ASUNTOMESSUT HYVINKÄÄLLÄ 2013

KORTTELITALON YLEINEN ARKKITEHTUURIKILPAILU

ARVOSTELUPÖYTÄKIRJA

"PESÄ" 2. palkinto

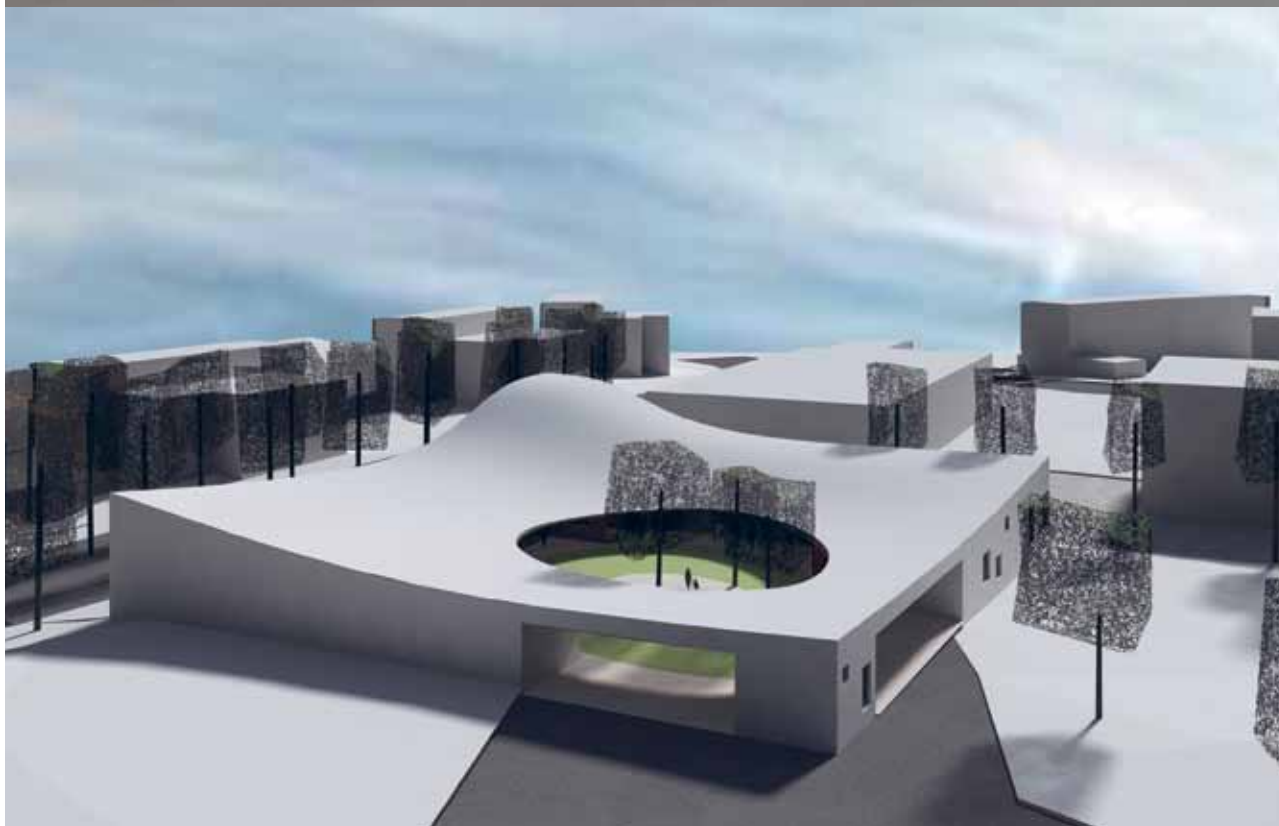
Omaleimainen ja harmoninen ehdotus. Neliönmuotoisen tilakappaleen aaltoileva plastinen katto ja muuratut vaaleiksi rapatut muurit rajaavat pihan, jota kiertää porrastuva tilasarja. Kumpuilevaan kokoavaan kattopintaan on leikattu ovaalin muotoinen vaikuttava valoaukko. Sali nousee katon korkeimmaksi kärjeksi kaupunkikuvallisesti tärkeässä koillisnurkassa. Rakennus on mieleenpainuva ja mittakaava on hyvin lasten tiloiksi sopiva.

Rakennus rajaa Lounatuulenukiota, mutta jättää korkeamman asuinrakennuksen edustan vapaaksi. Eteläinen julkisivumuuri suurine porttiaukkoineen on hieno, monitasoinen rakennuksen ”sisään” jatkuva pääte Lounatuulenpuistolle. Etelään, valoon ja puistoon avautuu sisäpihalta intensiivinen rajattu näkymä. Lounaiskulmaan sijoitetut varastot vaikuttavat suurilta, mutta paviljonkimainen kulma on rakennusmassan johdonmukainen osa ja merkki julkisesta rakennuksesta Aamutuulentien päätteenä.

Julkisivujäsentely perustuu puhtaan rapatun muurin vapaaseen aukotukseen. Rauhalliset julkisivut on esitetty luonnosmaisesti, mutta ovat kehityskelpoiset. Perspektiivikuvat antavat vakuuttavan kuvan myös julkisivupintojen suhteikkaasta jaosta. Pihan puujulkisivujen voimakkaat tunnistevärit ovat ajanmukaiset, sopivasti taitettuina sävyinä ne ovat kokonaisuutta rikastuttava kepeäniloinen osa.

Tilojen sijoitus on harkittu ja mitoitus huolella tutkittu. Kotialueet on sijoitettu yhteen tasoon polveilevan, sisäpihaa kiertävän käytävän varteen ja eteistilat ovat käytävän taitteissa. Kerralla hahmotettava kokonaisuus säilyy rajattuna ja yksilöllisyyttä korostavana. Huonetilat ovat hyvänmuotoisia ja valoisia sekä luonteviksi kokonaisuuksiksi yhdistettävissä. Kahdella lapsiryhmällä on yhteiset märkäeteiset ja eteistilat, mitä ei ole pidetty toivottavana. Osa ryhmähuoneista aukeaa pohjoiseen, mutta kullakin ryhmällä on tila myös etelään. Henkilökunnan tilat ovat hyvin saavutettavissa ja lähellä lasten tiloja. Pihan valoaukko katossa on hieman liian pieni ja katoksista muodostuu syviä pihaa ja sisätiloja varjostavia. Osa eteistiloista kaakkoiskulmalla on vailla luonnonvaloa, mutta valoisuutta parantaisi ylävalo tai näkymien avaaminen lasiseinillä ryhmätilojen kautta ulos.

Sali ja asukastilat ovat hyvin saavutettavissa koilliskulmassa. Sisäänkäynti asukastiloihin sekä torilta että pihalta on selkeä ja valoisia. Sali on hyvin avattavissa aulaan ja kerhotiloihin. Sisäperspektiivi antaa lupauksen vaikuttavasta ja mieliinpainuvan tunnelmallisesta salitilasta.

Paikoituksen sijoittaminen Aamutuulentien suuntaisesti jättää suuren osan tontista luonnonmukaiseksi metsäiseksi isompien lasten vapaaksi seikkailualueeksi. Pihan rajausta Aamutuulentien kääntöpaikkaan on epämääräinen. Saatto- ja huoltoliikenne risteävät ja keittiön huoltoliikenne voi aiheuttaa vaaratilanteita, mutta liikennejärjestelyt ovat korjattavissa. Piha jakautuu kahteen osaan, muurien ympäröimään intiimiin sisäpihaan ja kolmiapilan muotoiseen kenttä- ja puistoalueeseen. Päiväkodin pihojen jakamista on pidetty toimintaa ja valvontaa hankaloittavana. Sisäpihalla kumpare jakaa tilaa ja suojaa sisäänkäyntejä. Suojaisa sisäpiha toimisi oivallisesti myös alueen yhteisenä ulko-olohuoneena.

"KIBI" 3. palkinto

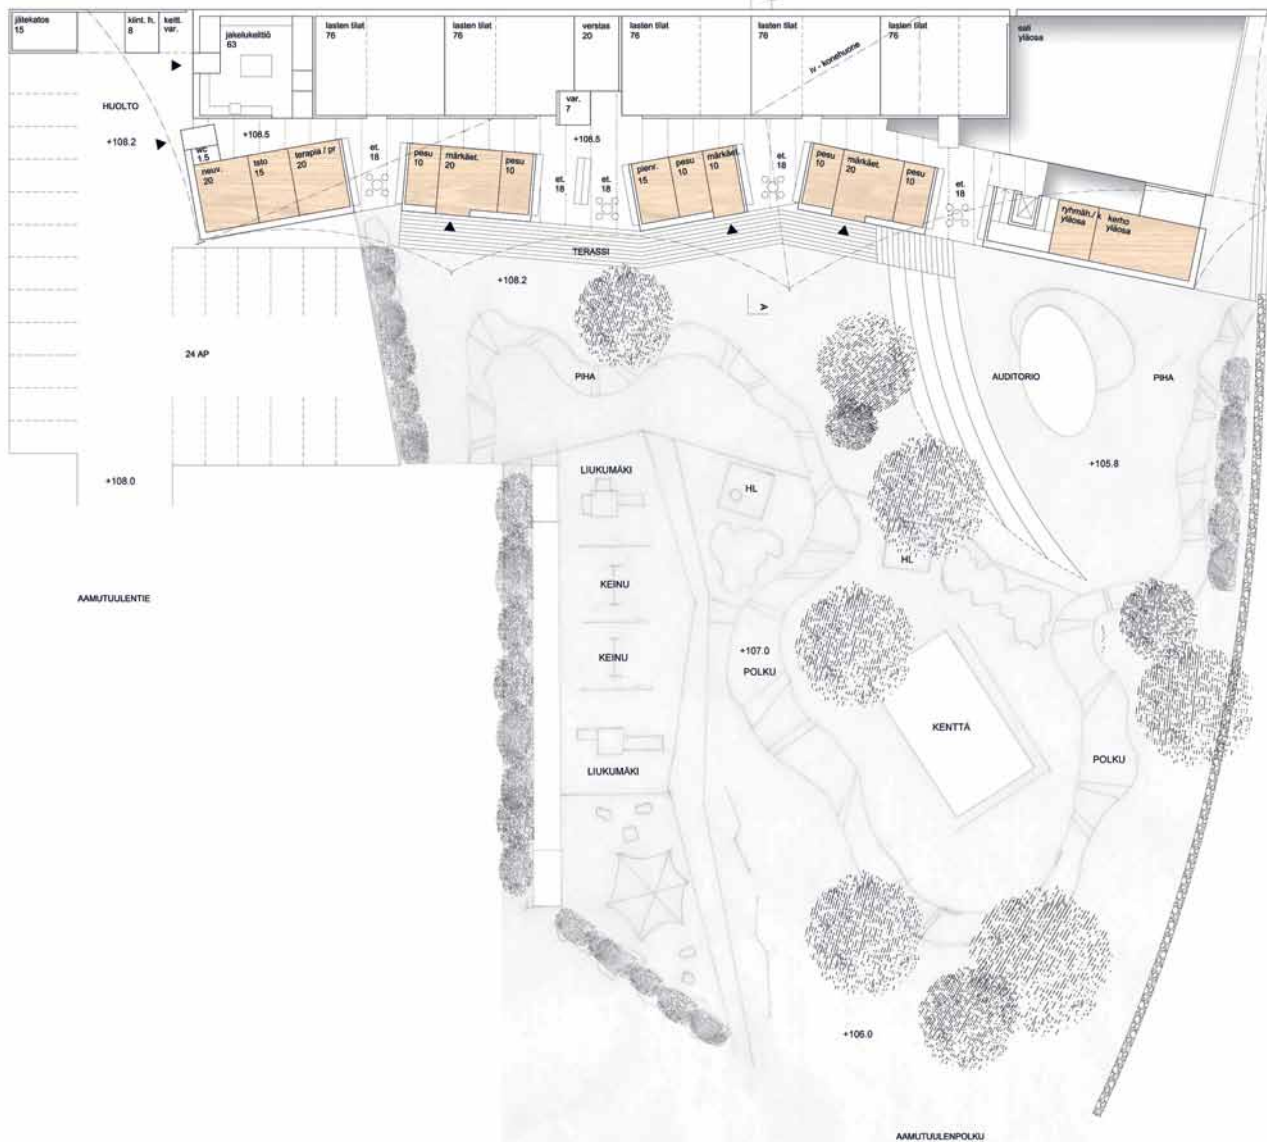
Hallittu, ammattitaitoisesti laadittu ja veistoksellinen ehdotus. Kevyellä purjemaisella katolla katettu rakennus muodostaa suoran seinämän tontin pohjoisrajalle. Pihanpuoli on pienimittakaavainen vapaasti polveilevien puupaviljonkien sarja. Rakennuksen volyymi kasvaa kaupunkikuvallisesti tärkeään koilliskulmaan ja itäpäädyssä korkea sali avautuu Lounatuulenaukiolle. Rakennuksen mittakaava on päiväkotitoimintaan hyvin sopiva ja arkkitehtoninen ilme rauhallinen. Tilat on sijoitettu tontille kahteen tasoon maaston korkeuksia taitavasti hyväksi käyttäen. Määrätietoisesti pohjoisrajaan kootun rakennuksen pääty itärajalla on lyhyt ja aukiota rajaa pääosin vain matala luonnonkivimuuri. Rakennus jää kaupunkikuvallisesti torin suuntaan hieman kevyeksi ja aukiotila liiankin avoimeksi.

Värinkäyttö on harkittua. Pihan puolen julkisivujen ja sisätilojen pinnat ovat maalatun ja kuultokäsitellyn puun materiaalien luontaisia värejä. Vihreäksi maalattu pohjoisjulkisivu Kravunarkunkadulle on voimakas ja vetovoimainen keskusrakennuksen tunnus. Julkisivuaukotus pohjoiseen on liian niukkaa lasten toimintatilojen ajatellen. Etelään laskeva katto muodostaa luontevasti katoksia aurinkoiselle terassille sisäänkäyntien kohdille.

Tilajärjestely on selkeä, tiivis ja ankan täsmällinen. Kaikki lasten kotialueet on sijoitettu pihan kanssa samaan ylempään tasoon, rintamaksi talon läpi menevän suoran käytävän varteen. Yhteiskäyttötilat ovat onnistuneesti pohjakerroksessa Lounatuulenaukion tasolla. Koordinaatiston muutoksilla on taitavasti luotu tilantuntua käytävään ja etelään avautuviin eteistiloihin. Käytävän itäpäässä korkeat sali- ja kerhotilat liittyvät kauniisti lasten tiloihin. Yläkerrasta tulviva ylävalo avartaa alakerran sisään-tulokäytävän umpikujan. Tilallinen rikkaus on saatu aikaan luontevasti pienin hallituin elein.

Komeasti näyttämönä torille avautuva sali ja purjekaton alta esiin työntyvä, auditorion ja muurin rajaamalle suojaiselle pihalle aukeava korkea kerhotila tarjoavat poikkeuksellisen hyvän mahdollisuuden asukkaiden keskeiseksi kohtaamispaikaksi. Päiväkodin ja korttelitalon eri tasoilla sijaitsevat tilat ovat häiriöttömästi käytettävissä yhtä aikaa, mikä mahdollistaa tilojen monipuolisen ja tehokkaan käytön. Salin näkyvyyttä torin suuntaan pitäisi voida myös säädellä.

Ryhmätilat avautuvat puikkomaisesta ratkaisusta johtuen ainoastaan pohjoiseen ja etelään on vain sekundääritiloja. Ryhmähuoneiden suhteellisen pienet ikkunat ja näkymät vain Kravunarkunkadun suuntaan tekevät toimintatiloista valottomat. Päivän kierron mukaan vaihtuva auringonvalo tulisi saada lasten toimintatiloihin esim. kepeää kattoteemaa toistavilla kattoikkunoilla ja lasiseinillä ryhmä- ja eteistilojen välillä. Ilmeisen niukasti mitoitettujen ryhmähuoneiden ovat jaettavissa ja yhdistettävissä toimiviksi kokonaisuuksiksi. Tilat sopisivat erinomaisesti koulukäyttöön, mutta joustava tilajärjestely muuntuisi helposti myös moneen muuhunkin käyttöön. Kompakti puurakennus on ekotehokas ja helposti toteutettavissa.

Jätekatos ja huoltotilat paikoitusalueen perällä ovat hyvin sijoitetut. Kahteen osaan jaettu paikoitus-alue toimii hyvin ja saattoliikenteelle varatulta Aamutuulentien kääntöpaikalta on luonteva yhteys pihalle ja lasten sisäänkäynneille. Rakennuksen sijoitus tontin pohjoisrajaan säästää selkeän ja suuren pihan, joka liittyy luontevasti eteläpuoliseen Lounatuulenpuistoon. Suuri piha on jäsennöity luontevasti rakennettuihin ja luonnonmukaisiin alueisiin maaston lähtökohtien mukaan. Itäpäädyssä rakennuksen edustalla on pihan tasoero muokattu korkeaksi auditorioksi ja pihanäyttämöksi, suojaisaksi poukamaksi katumaisemman aukion rinnalle. Muuri- ja katosaiheiden korostaminen voimistaisi aukion tilatunutta.

"kanto" 1. lunastus

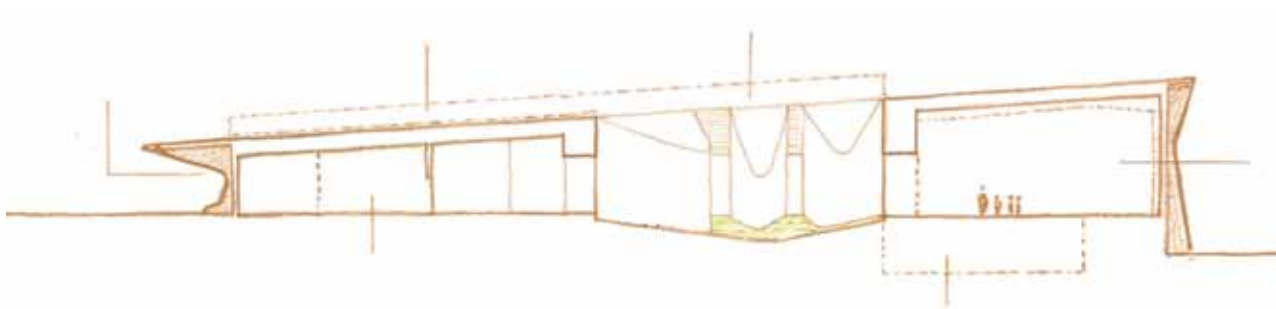
Erittäin vahva, omaleimainen ja mielenkiintoinen ehdotus.

Selkeän keskusrakennusmaiselle korttelitalolle on saatu raikas ja omaperäinen ilme hauskoilla oivaluksilla. Puurakennuksen ulkoarhitektuuri taittuu paikoitellen istuimeksi ja kääntyy edelleen räystään alapinnaksi. Rakennuksen hahmossa yhdistyvät eri mittakaavat taittavasti ja sen iloinen hahmo kutsuu luokseen. Iso laskeva kattopinta kokoa rakennuksen eheäksi kappaleeksi. Julkisivut ja materiaali-va-linnat ovat hallittuja ja värinkäyttö on maltillista ja perusteltua.

Saatto- ja huoltoliikenne on ratkaistu selkeästi. Pensasaitojen ja muurin rajaama piha on esitetty viitteellisesti ja pilkkoutuu hieman rakennukseen kolottujen sisäänkäyntipihojen takia. Rakennus liittyy pienen luiskatun pääsisäänkäyntipihan ansiosta luontevasti osaksi Lounatuulenaukiota.

Pohjaratkaisu rakentuu kattamattoman (?) valopihan, ”kovertuman”, ja sitä kiertävän käytävän ympärille. Pienryhmätilat ovat valopihan yhteydessä ja ryhmätilat ovat ulkokehällä osittain katettujen sisäänkäyntipihojen molemmin puolin. Märkäeteisiä on vain kaksi, mikä johtaa hieman sokkeloit-ten eteistilojen ruuhkautumiseen. Sisäänkäyntipihojen katosten valoaukot ovat turhin pieniä – pihat jäävät pimeään oloisiksi.

Yhteiskäyttötilat sijaitsevat omana kokonaisuutena Lounatuulenaukion puolella. Osa yhteiskäyttö-tiloista on hankalan muotoisia ja ahtaan oloisia. Kerho- ja ryhmätila jäävät melko kauaksi sisäänkäyn-nistä ja aukeavat aukion sijasta sisäpihan suuntaan.

Valopihan mittakaava ja käytännön toteutus arveluttavat.

Ehdotuksen bruttoala on pienehkö. Tilojen osittainen laajentaminen parantaisi ehdotuksen toimivuut-ta.

Ehdotuksen arvioimista vaikeutti luonnosmainen ja osin viitteellinen esitys.

"karuselli" 2. lunastus

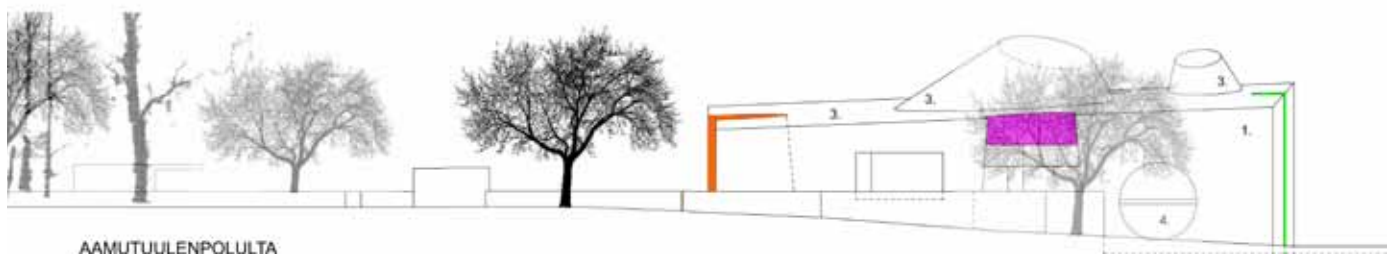
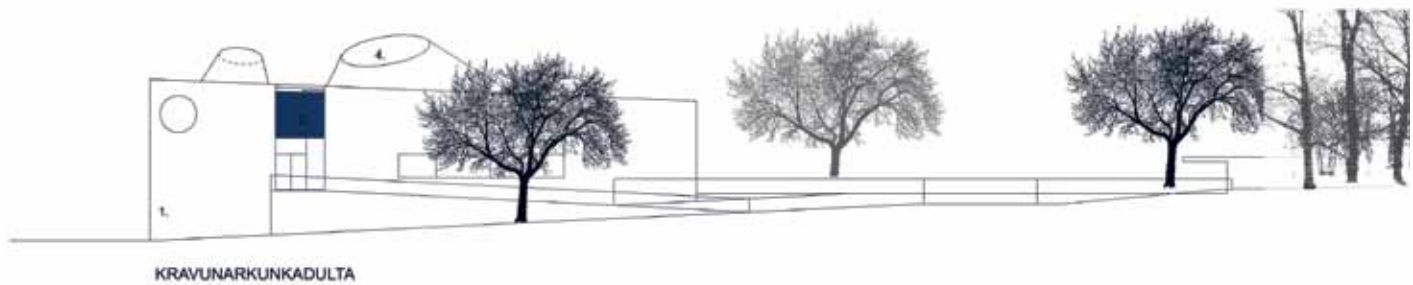
Ehdotus luo alueelle selkeän tunnistettavan kidemäisen keskusrakennuksen. Rakennus ottaa paikansa Lounatuulenpuiston pohjoisena päätteensä.

Mietityn monipuolinen ja toimintaan kannustava piha-alue liittyy (hieman raskaan oloisilla) muureilla rakennukseen. Idea paikoitusalueen vuorottaiskäytöstä pelikenttänä on hauska. Piha on jäsennöity hyvin olemassa olevien maastonmuotojen mukaan ja maaston tasoero on muokattu ulkoauditorioksi. Kahteen selvästi erilliseen osaan jaettu piha on huonosti valvottavissa. Ehdotuksessa sekä piha että sisätilat kiertyvät maaston mukaan keskeistilan – katetun sisäpihan – ympärille. Rakennuksen koillisnurkkaan sijoitetut yhteiskäyttötilat naulitsevat karusellin paikoilleen ja yhdistävät Lounatuulenaukion luontevasti osaksi rakennusta.

Pohjaratkaisussa eri toiminnot on sijoitettu järjestelmällisesti kahteen tasoon ja viiteen kappaleeseen, jotka kiertävät polveilevaa keskeisaulaa ja sisäpihaa. Katettu sisäpiha tuo valoa syvään rakennusrungon keskelle ja mahdollistaa monenlaisen toiminnan rakennuksen ytimessä. Aulan ja sisäpihan poikki muodostuu lisäksi pitkiä diagonaalinäkymiä rakennuksen halki. Kokonaisuus on tilallisesti mielenkiintoinen.

Kiertyvät tilakappaleet muodostavat väleihinsä rakennuksen sisäänkäyntinissit, joita on vielä korostettu tehosteväreillä. Lasten ryhmätiloihin sisäänkäyntejä on kuitenkin vain kaksi, joka aiheuttaa ruuhkautumista eteisiloissa. Lisäksi kulku ryhmätiloista aulaan tai saliin on järjestetty virheellisesti märkäeteisten ja pienryhmätilojen lävitse. Toimintatilojen valaistus ja näkymät eivät ole kaikin osin hyvin ratkaistuja. Pienryhmätilat, verstaas ja luovan työskentelyn tila ovat kokonaan sekundääriseen valon varassa. Osa ryhmähuoneista avautuu ainoastaan pohjoiseen ja osa toisiin sisätiloihin. Keittiö on vailla luonnonvaloa.

Yhteiskäyttötilat sijaitsevat hyvin alueen asukkaiden saavutettavissa pääsisäänkäynnin yhteydessä Lounatuulenaukion puolella, mutta eivät avaudu kunnolla aukion suuntaan. Neuvottelutila on avattavissa salin näyttämöksi ja leveät portaat toimivat aulan katsomona. Takka aulassa tekee tilasta monikäyttöisen.

Rakennuksen ulkohahmo on määrätietoinen, komea ja selvästi julkisen rakennuksen oloinen, mutta mittakaavaltaan isohko korttelitaloksi. Kaltevakattoinen rakennus kasvaa lasten pienestä mittakaavasta koilliseen Kravunarkunkadun suurempaan mittakaavaan. Ikkunoiden varjostaminen eläinkuvioidulla metallilevyllä on ideana hauska, mutta kauttaaltaan läpivietynä vaikutelma on hieman kylmä. Värinkäyttö sisäänkäyntien tehosteena on perusteltua, mutta aiheena hieman kulunut. Rakennus avautuu joka suuntaan samanlaisena, minkä voi nähdä joko vahvuutena tai heikkoutena.

Selkeä ja hallittu, määrätietoinen esitys.
